技術基準規則、設置(変更)許可申請書、設工認申請書の適合性及び整合性に係る記載対比表

燃料試料挿入管の密封性確認検査の方法について

STACY 設工認に係る審査会合（令和 5 年 3 月 24 日）での指摘事項対応のための解析結果

令和 5 年 3 月 24 日第 478 回審査会合（以下「前回審査会合」という。）での指摘を踏まえ、前回審査会合資料 1-3 の解析⑤「デブリ構造材模擬体が原子炉停止余裕に及ぼす影響」の解析対象範囲を拡大し、主要な核的制限値である原子炉停止余裕及びワンロードスタックマージンが厳しくなる、つまり原子炉停止系である安全板の効果が小さくなる炉心の変化傾向を把握するとともに、炉心構成の範囲全般について見通しを得た。

図3 現有棒状燃料と新棒状燃料が混在した場合の炉心タンク水位（現有棒状燃料の有効長下端を基点とした場合）

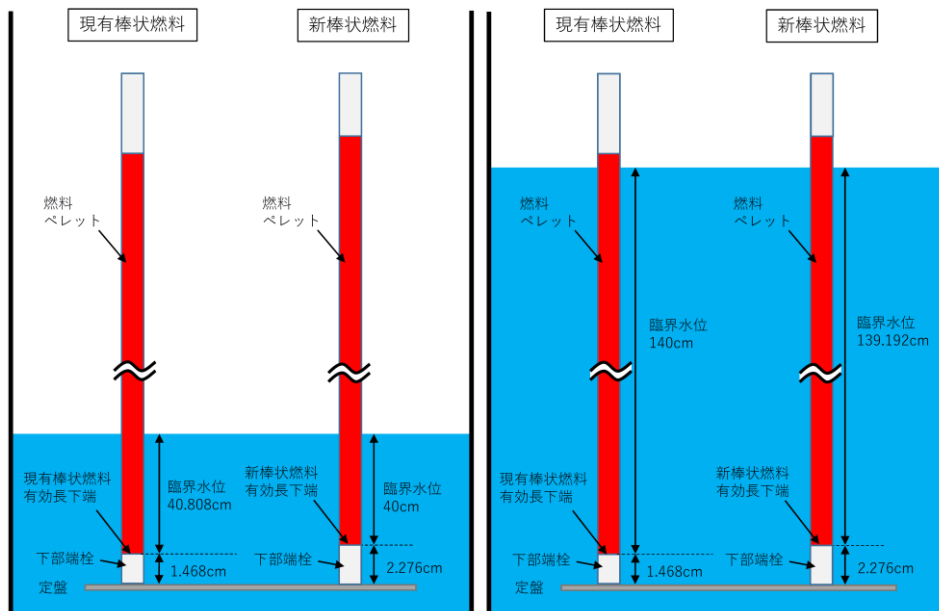
実験精度の観点から、寸法仕様の異なる棒状燃料を混在させることは避けるが、やむを得ず現有棒状燃料と新棒状燃料を混在させる場合は、現有棒状燃料の有効長下端を基点として炉心タンク水位を計測する。この場合においても、現有棒状燃料と新棒状燃料それぞれの有効長下端からの臨界水位が40cm~140cmとなる範囲、すなわち現有棒状燃料の有効長下端からの臨界水位を40.808cm~140cmに制限することで、新棒状燃料の有効長下端からの臨界水位も40cm~139.192cmの範囲で運転可能となる。実際の運用に当たっては公差等を考慮し、臨界水位を42cm~140cmに制限することを保安規定に記載する。

図 燃料試料挿入管の密封性確認検査体系図

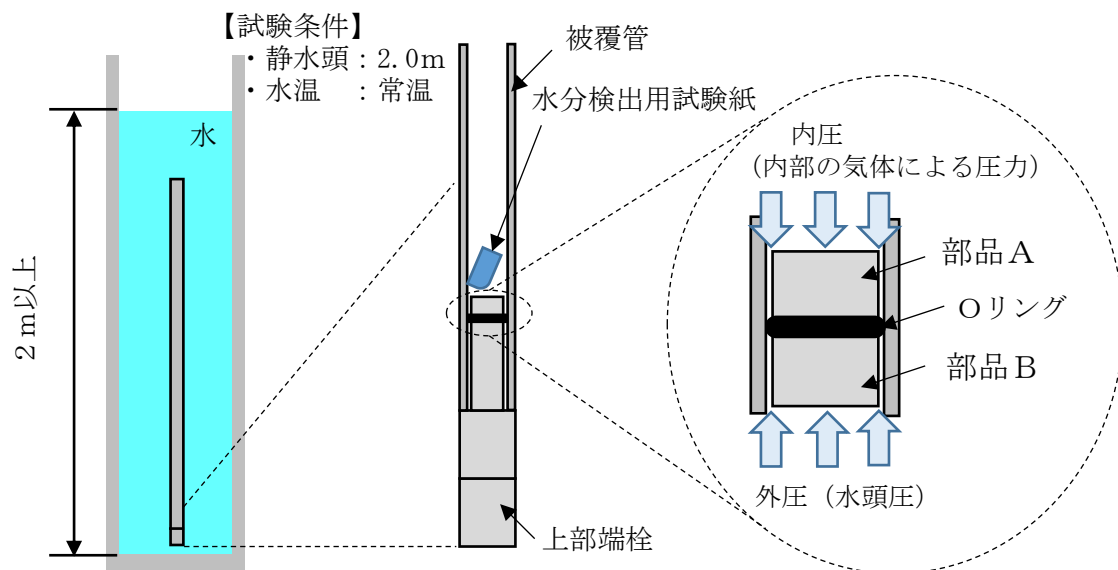
燃料試料挿入管の密封性は、上図拡大図のとおり、Oリングを上部端栓の部品A及び部品Bで挟んで締め付け、Oリングを押しつぶして被覆管内壁に密着させることで気密を保持する構造で実現する。このため、外圧>内圧、外圧<内圧のどちらの条件であっても、密封性能を確認する上で機能上の差はない。

この密封性確認検査においては、外圧と内圧の差が大きくなるように検査条件を設定する。STACYの運転において燃料試料挿入管の内圧が大きくなるのは、減速材（軽水）を昇温して給水する昇温運転のときである。すなわち、常温下で燃料試料挿入管を炉心に装荷し、そこに最高70℃まで昇温した軽水を給水するとき、燃料試料挿入管内部の温度が常温から最高70℃付近まで高められる場合である。STACYで想定される最高使用温度は80℃（事故時の燃料中心最高温度77℃を考慮したもの）であり、この温度上昇による内圧は水頭圧約1.9mに相当する。このため、外圧を静水頭（2.0m以上）の圧力とし水温を常温（静水頭による外圧が昇温運転時の内圧よりも大きい）とすることで、燃料試料挿入管に掛ける圧力差が最大となる。

本検査により、燃料試料挿入管の内部に水が浸入しないこと（及び内部の放射性物質が漏えいしないこと）を確認することが可能である。また、Oリングは規格品であり、同じ使用方法をとることで密封性能が確保できることから、上部端栓を脱着する都度の密封性確認検査は不要である。

図 1 棒状燃料本数と安全板の原子炉停止効果

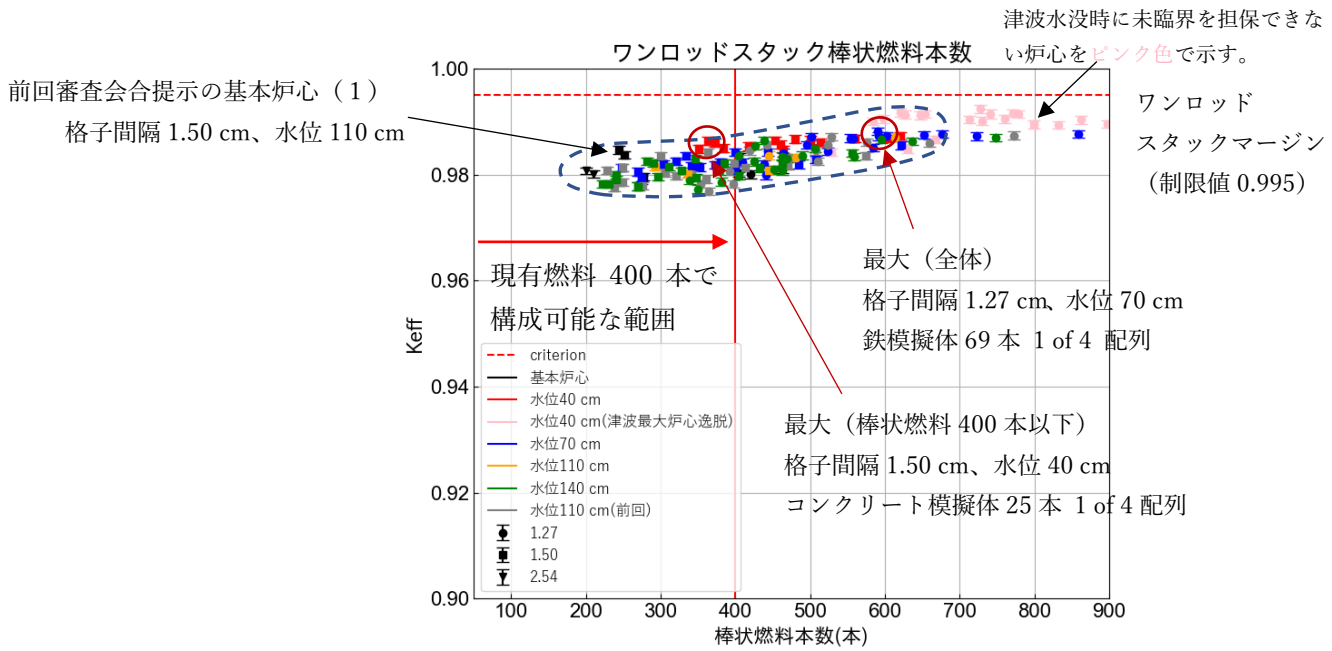
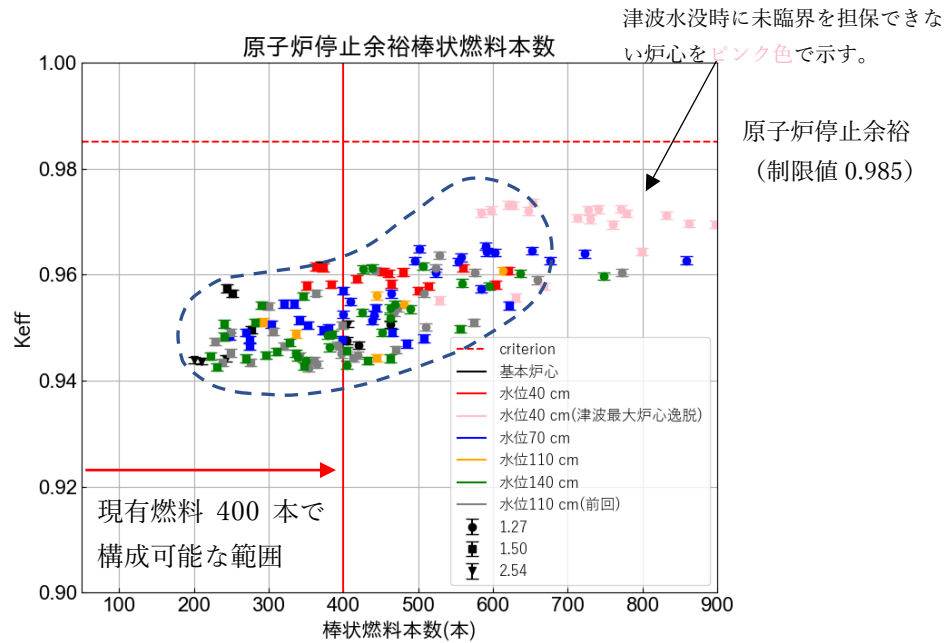
安全板の効果が小さくなる炉心の探索結果を図 1 に示す。これは、前回審査会合資料 1-3 の図 9 にデータを追加したものである。また、前回審査会合にて提示した、臨界水位 110 cm の結果が分布している範囲を示した補助線を図中に破線で示す。なお、減速材対燃料ペレット体積比(VR)が制限範囲 (0.9~11) を逸脱する炉心は構成できないため、図中から削除している (VR については資料末の参考表を参照)。また、津波水没時に未臨界を担保できない炉心も構成できないため、「津波最大炉心逸脱」として識別した。

図 1 より、解析範囲を広げたことにより X 軸の正の方向にデータが追加されるもの、Y 軸方向には前回審査会合で提示した範囲に収まっていることが判る。全体として、低水位 (40 cm) が厳しくなる傾向を見せているが、その詳細については次項(2)で示す。解析結果のうち中性子実効増倍率が最大となったのは、津波水没時に未臨界を担保できない炉心を除いた場合、現有燃料 400 本以下の範囲ではコンクリートのデブリ構造材模擬体を 25 本使用した「格子間隔 1.50 cm、水位 40 cm、棒状燃料本数 363 本の炉心」であり、許可上の最大本数 900 本以下の範囲では鉄のデブリ構造材模擬体を 69 本使用した「格子間隔 1.27 cm、水位 70 cm、棒状燃料本数 590 本の炉心」である。前者の条件においては、前回審査会合資料の結果 (鉄のデブリ構造材を使用した炉心が最大となった) と異なり、鉄ではなくコンクリートのデブリ構造材模擬体を挿入した炉心が最大となった。その理由は、鉄のデブリ構造材模擬体をコンクリートと同数の 25 本挿入した炉心を臨界にするには 400 本超の棒状燃料が必要となるため、集計範囲から外れたことによる。なお、両者の差はワンロッドスタックマージンの計算結果にして $8 \times 10^{-5} \Delta k$ (0.1 標準偏差程度) でありほぼ同等である。また、当該炉心と、前回審査会合で比較対象とした基本炉心 (1) (格子間隔 1.5 cm、臨界水位 110 cm) の炉心の差は約 $3 \times 10^{-3} \Delta k$ 程度 (4 標準偏差程度) であり、大きなものではない。図 1 に示した計算結果は傾向を示すための例であるが、津波水没時に未臨界を担保できない炉心も含め、すべて原子炉停止余裕又はワンロッドスタックマージンの制限値を満足する。

以上の解析より、安全板の効果が小さくなる、つまり原子炉停止余裕を厳しくする炉心の傾向及び範囲に関する情報が拡充され、前回審査会合資料で示した結果を変えることなく、核的制限値を満足しつつ運転できる見通しが得られた。実際の運転においては、これらの知見を参考に実験炉心を構成する。

設工認申請書の補正方針： 本解析の結果を踏まえ、上記見通しを示す解析結果を設工認申請書 第 2 編 デブリ模擬炉心 (1) の添付書類として追加して補正する。

図2 (1/2) デブリ構造材模擬体の効果の比較 (格子間隔 1.27 cm)
ワンロッドスタックマージンの評価結果

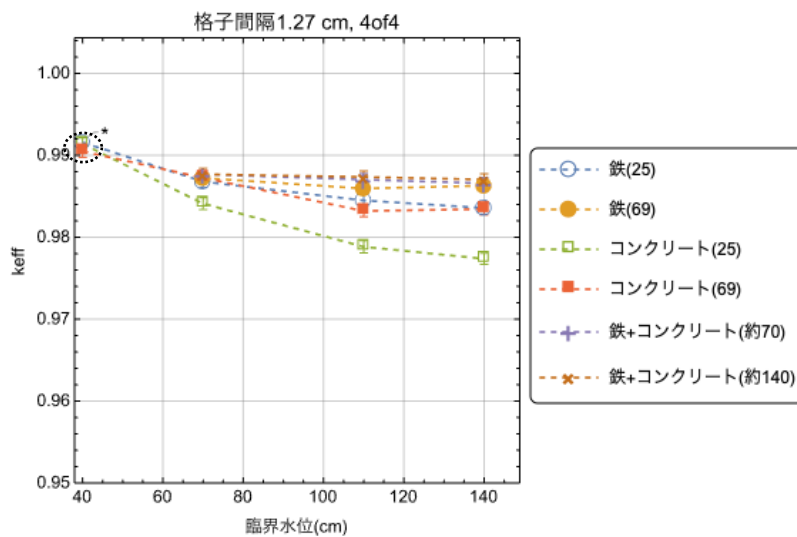
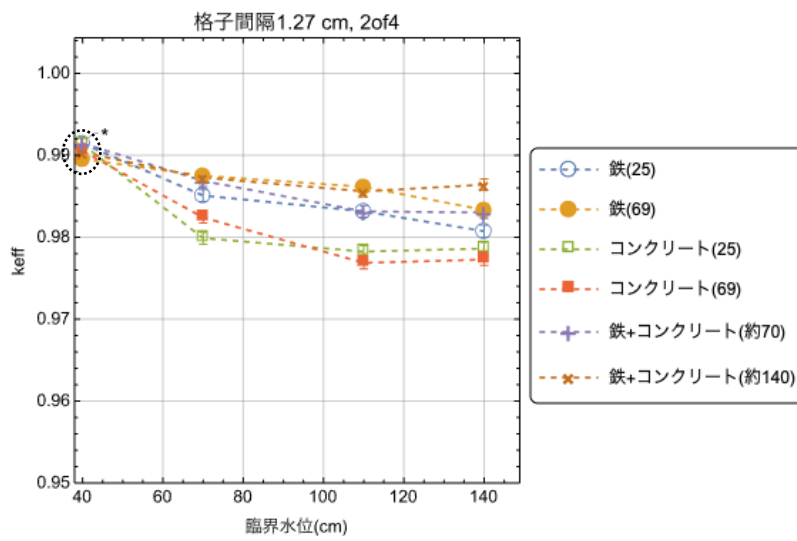
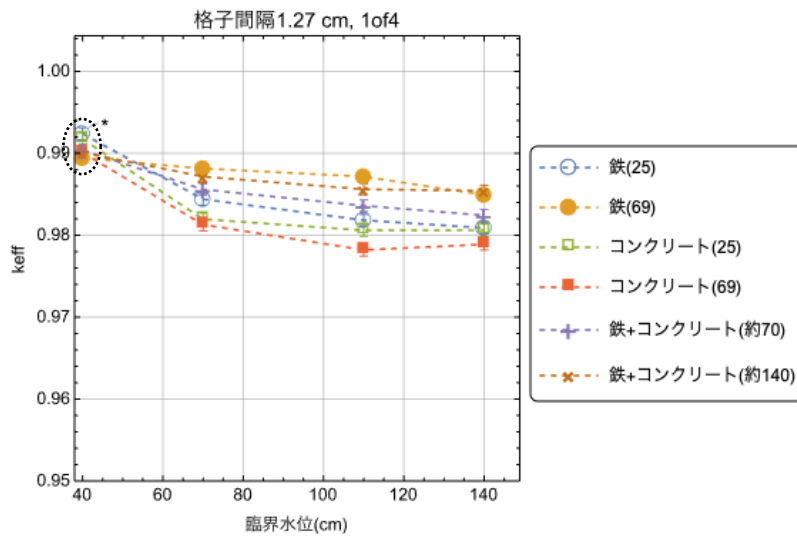
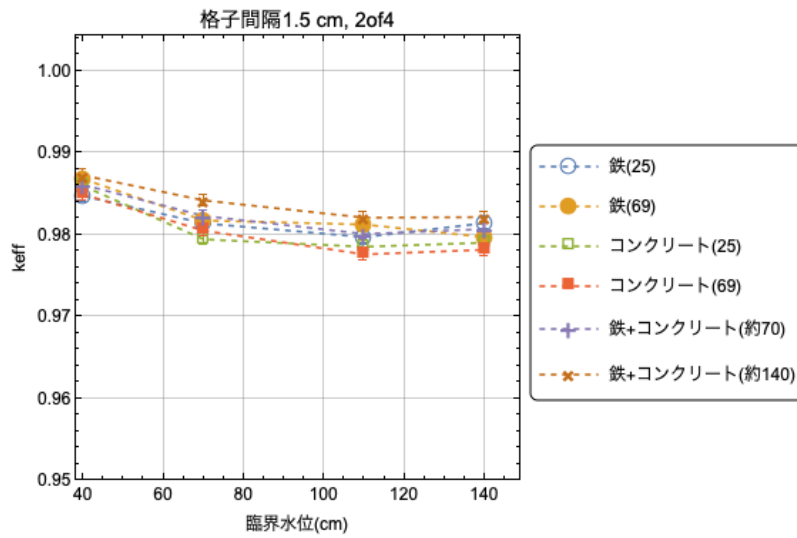
デブリ構造材模擬体の反応度効果の比較のため、図1のデータのうち、より核的制限値に近い、厳しい結果が得られたワンロッドスタックマージンの計算結果（本解析で最も厳しくなった解析結果を比較すると、ワンロッドスタックマージンは制限値まで $7 \times 10^{-3} \Delta k$ 、原子炉停止余裕は $2 \times 10^{-2} \Delta k$ の余裕である。）を、格子間隔及びデブリ構造材模擬体の配列パターン毎に分解して整理したグラフを図2に示す。同図において、模擬体装荷により減速材対燃料ペレット体積比（VR）が制限範囲0.9~11に収まらず構成できない炉心は、図1同様に除いている。また、津波水没時に未臨界を担保できない炉心には*印を付けて識別している。なお、誤差棒1 σ の大きさはマーカーと同程度である。

図2より、配列パターン（1 of 4、2 of 4、4 of 4）に依らず、水位の上昇とともに、中性子実効増倍率は減少する（安全板の反応度効果が強まる）傾向にある。また、装荷本数が同数であればコンクリートよりも鉄のほうが、また、その本数が増えるほうが、中性子実効増倍率が高めの値（安全板の反応度効果が弱まる）となる。ただし、格子間隔1.5 cmの2 of 4、4 of 4炉心では、中性子減速能の変化により、鉄とコンクリートの最大数を混在させたほうが、鉄単独の最大数よりも中性子実効増倍率が高めの値となる。しかし、この傾向について、格子間隔1.27 cm（減速不足の炉心）では臨界水位が下がるにつれてその差が小さくなり（収斂していき）、かつ、臨界水位40 cmの炉心では、逆転する例が見られる。この理由については今後の研究に委ねることになるが、これらの炉心は津波水没時に未臨界を担保できない炉心であるため構成することはしない。
